高浜発電所 発電用原子炉設置変更許可申請
（1号及び2号原子炉施設の変更）
【使用済燃料ピットの未臨界性評価の変更】

審査会合における指摘事項の回答

2022年1月11日

関西電力株式会社

図 各ケースの実効増倍率評価結果※

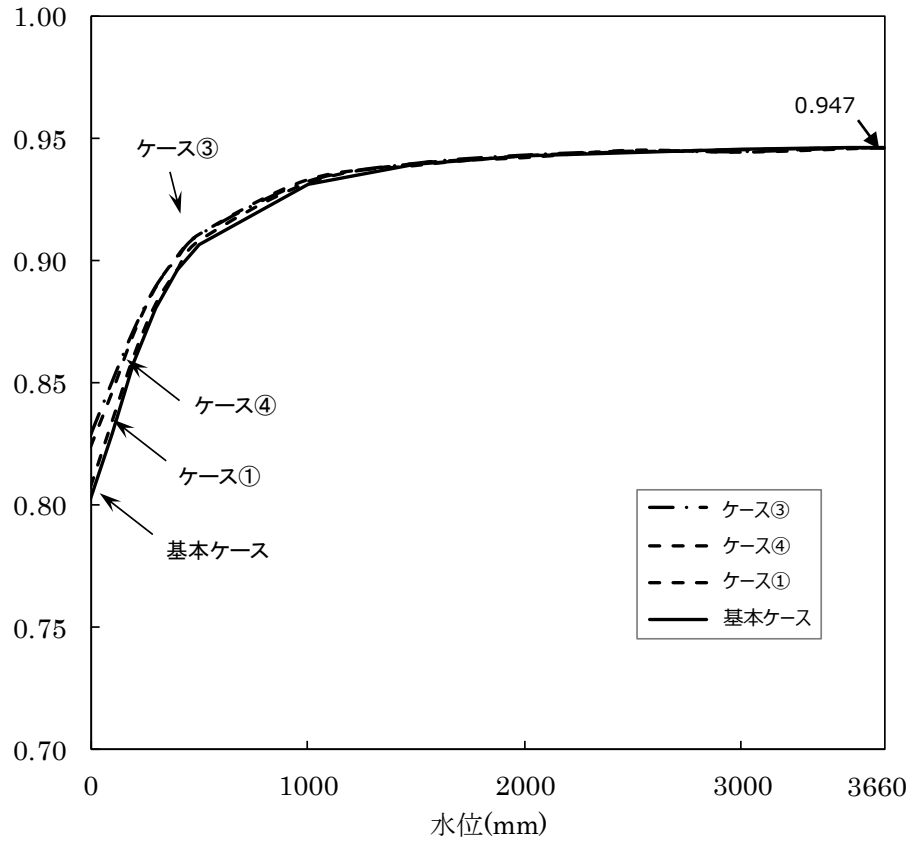
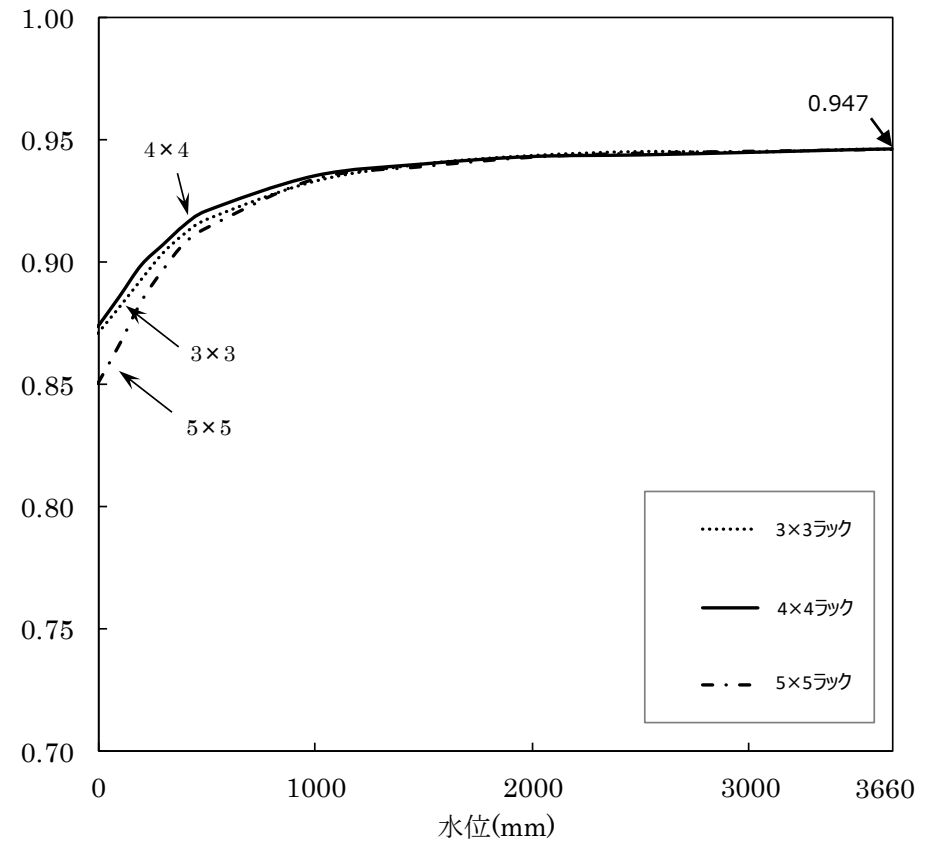
No.	指摘事項	会合日
①	解析条件表に記載の各ケースについて解析を実施すること。	2021/11/16
②	評価上考慮する燃料の種別（通常ウラン燃料かGd入りウラン燃料か）を明確にすること。	2021/11/16
③	申請の目的として記載している安全性の定義について整理すること。	2021/11/16
④	燃料棒周りに液膜が一様に形成されるとする今回の条件設定が、最適評価手法における条件として適切か説明すること。	2021/11/16

- ・ 解析条件表に記載の各ケースに対し解析を実施した。
- ・ 全ケースで評価結果は、製造公差等の不確定性として0.02を見込んだとしても判定基準（0.98以下）を満足した。

図 通常ウラン燃料とGd入り燃料の反応度差確認

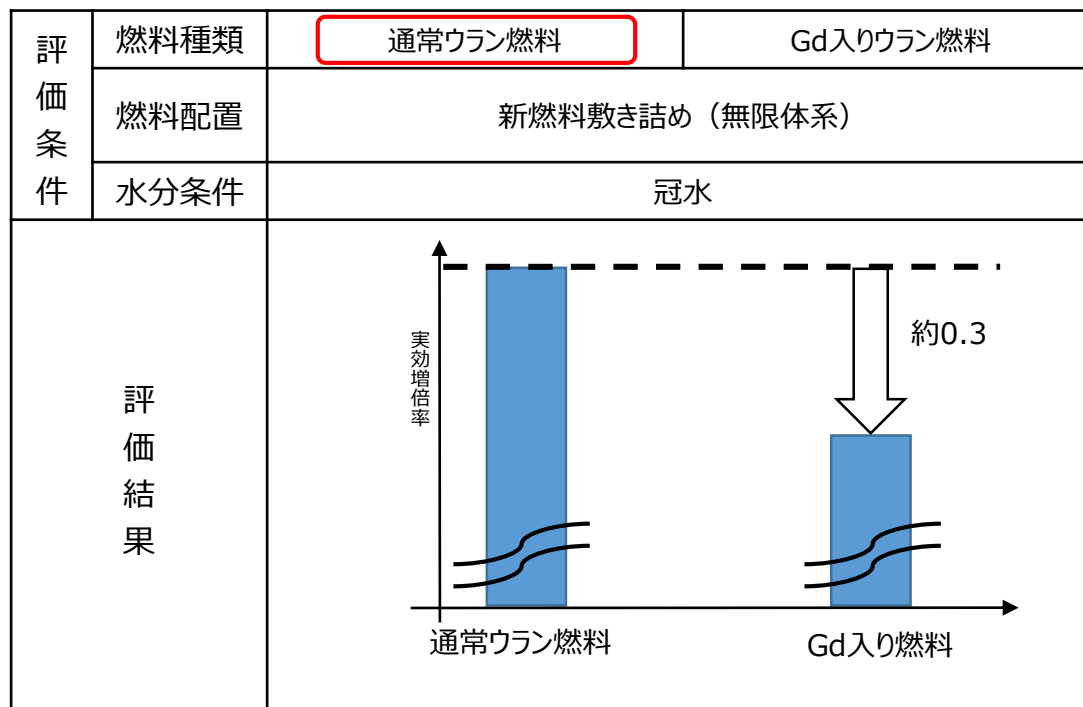
【コメントNo. 2】 評価上考慮する燃料の種別（通常ウラン燃料かGd入りウラン燃料か）を明確にすること。 回答3

- ・ 今回未臨界性評価では、貯蔵される全ての燃料を通常ウラン燃料として評価しており、Gd入りウラン燃料の存在は考慮していない。
- ・ 通常ウラン燃料のほうがGd入りウラン燃料よりウラン濃縮度が高く反応度が高いため、本設定は一定の保守性を有していることとなる。

無限体系において、通常ウラン燃料とGd入りウラン燃料それぞれの実効増倍率を比較した結果、通常ウラン燃料のほうが実効増倍率は大きくなった。

なお本解析を有限体系で実施した場合でも、それぞれの燃料の反応度自体は変わらないため、実効増倍率差はほぼ変わらない。

図 燃料集合体上部の外形図

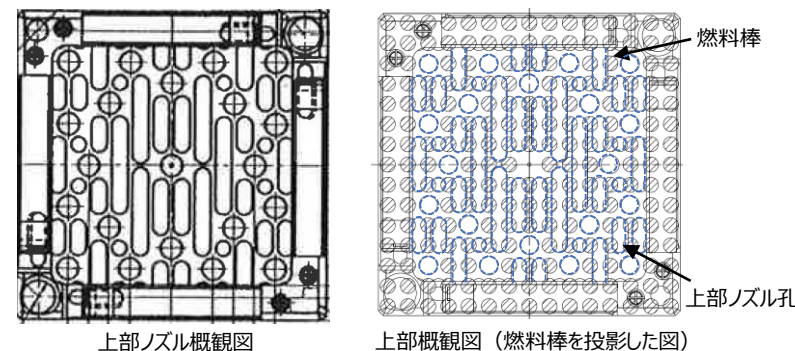
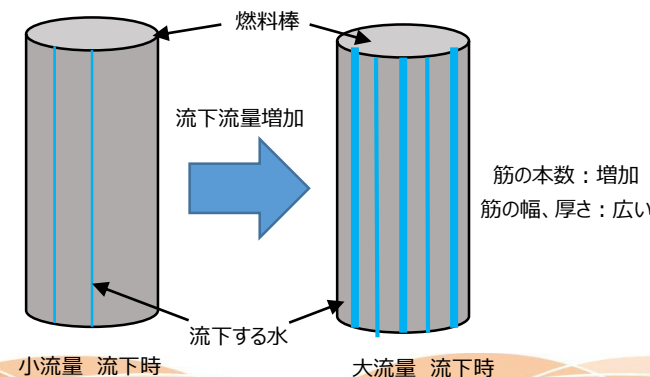
【コメントNo. 4】燃料棒周りに液膜が一様に形成されるとする今回の条件設定が、最適評価手法における条件として適切か説明すること。(1)

- SFPヘスプレイヘッドを用い放水した場合、燃料集合体内へ流入した水は液滴としてではなく、ほとんどが燃料棒と接しながら筋状流下するという知見を得ている※。一方、放水砲のような大流量放水設備により放水した場合の燃料集合体内流動は実験的知見がない。
- 放水時における燃料集合体内の内部挙動は不安定且つ複雑であり、最確状態は設定し難い。
- よって集合体内の流動については、今回評価の基本ケース設定方針に準じ、評価上保守的となる状態を設定する。
- 燃料棒表面を部分的に筋状に流下する場合より、燃料棒全周に液膜が一様に形成されるとする今回設定のほうが、燃料棒周りに保持される（主に減速材として働く）水分量が多くなるため保守的であり、今回手法における条件として適切である。

- 燃料集合体を真上から見たとき、燃料集合体下端までの経路はほとんど構造物に遮られていることから、液滴のまま燃料集合体内を落下する可能性は低く、大部分の液滴は上部ノズル等の構造物に付着して構造物表面を流下するものと考えられる。

- しかし、筋状に流下するような挙動は不安定且つ複雑であり、また放水砲のような大流量放水設備により放水した場合の内部流動は実験的にも確認し難いため、内部流動の最確状態は設定し難い。よって基本ケース設定方針に準じ、内部流動については未臨界性上保守的な条件を設定する。

表 流下挙動の違いに対する体系中の水分量の違い

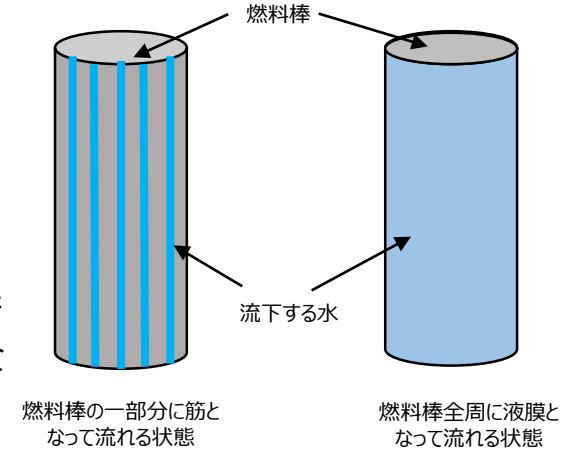
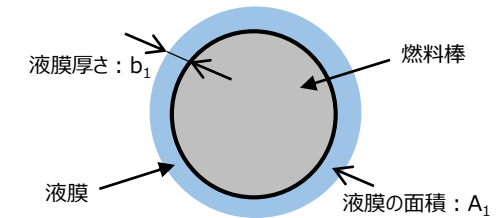
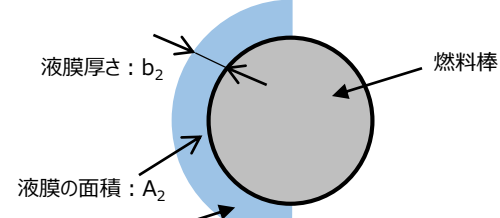
【コメントNo. 4】燃料棒周りに液膜が一樣に形成されるとする今回の条件設定が、最適評価手法における条件として適切か説明すること。(2)

- 厚い液膜となって燃料棒の一部を流下する場合より、薄い液膜が燃料棒表面に一樣に付着する場合のほうが、燃料棒から作用するせん断力の合計値が大きくなるため流下流速が相対的に小さくなり、集合体内の水分量は多くなる。
(簡易評価結果参照)
- 集合体内の水分量が多い方が、中性子の減速に主に寄与する水量が増え実効増倍率は厳しくなるため、今回未臨界性評価における内部流動の設定として、燃料棒の全周に液膜が形成される条件を採用した。

同じ水量が流下する場合、燃料棒の周方向全面に液膜となるほうが、周方向の半分にのみ流下するより、保持される水量が大きい。

➡ $A_2/A_1 \div 0.63$
